Determinazione dirigenziale	n. DET-AMB-2016-452 del 02/03/2016
Oggetto	AGGIORNAMENTO DETERMINAZIONE n. 3005 del 30/10/2015, Prot. Prov.le 93658/2015 ad oggetto: "D.P.R. 13 Marzo 2013 n° 59 - HERA S.P.A. con sede legale in Bologna, Via Berti Pichat 2/4 - Adozione Autorizzazione Unica Ambientale per lo scarico di pubbliche fognature appartenenti all'agglomerato AFC0369_Lucchina scarico n. 14_ID205156, in Comune di Predappio"
Proposta	n. PDET-AMB-2016-466 del 02/03/2016
Struttura adottante	Struttura Autorizzazioni e Concessioni di FORLI'-CESENA
Dirigente adottante	ROBERTO CIMATTI

OGGETTO: AGGIORNAMENTO DETERMINAZIONE n. 3005 del 30/10/2015, Prot. Prov.le 93658/2015 ad oggetto: “D.P.R. 13 Marzo 2013 n° 59 – HERA S.P.A. con sede legale in Bologna, Via Berti Pichat 2/4 - Adozione Autorizzazione Unica Ambientale per lo scarico di pubbliche fognature appartenenti all'agglomerato AFC0369_Lucchina scarico n. 14_ID205156, in Comune di Predappio.”.

SCARICHI PUBBLICHE FOGNATURE

Scheda tecnica scarico n. 14_ID205156_Lucchina

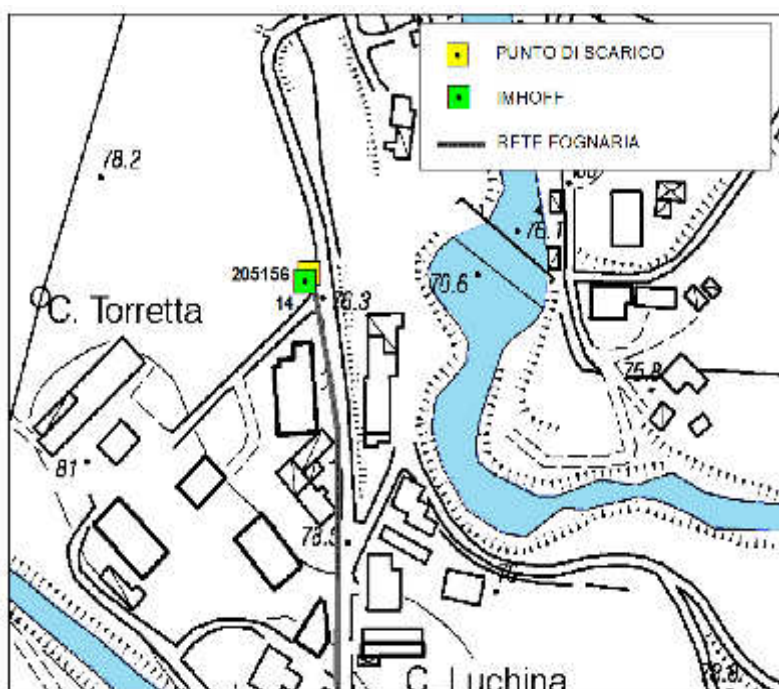
- *il corpo recettore è un fosso interpodereale, Bacino idrico Fiumi Uniti;*
- *l'inquadramento con il posizionamento dell'impianto non risulta aggiornato rispetto alla documentazione presentata con l'ultima istanza;*

Viste le integrazioni prodotte da HERA SpA in data 29/01/2016 da cui si evince il posizionamento della fossa Imhoff a monte di via Lucchina e del relativo scarico in un fosso interpodereale;

Precisato che a seguito di sopralluogo effettuato in data 11/02/2016 è stato rilevato che il posizionamento dell'impianto a valle di via Lucchina è riferibile ad una fossa Imhoff a servizio di fabbricati privati;

- **sostituzione integrale dell'ALLEGATO A “SCARICHI PUBBLICHE FOGNATURE”, con l'ALLEGATO A “SCARICHI PUBBLICHE FOGNATURE” parte integrante e sostanziale del presente atto;**
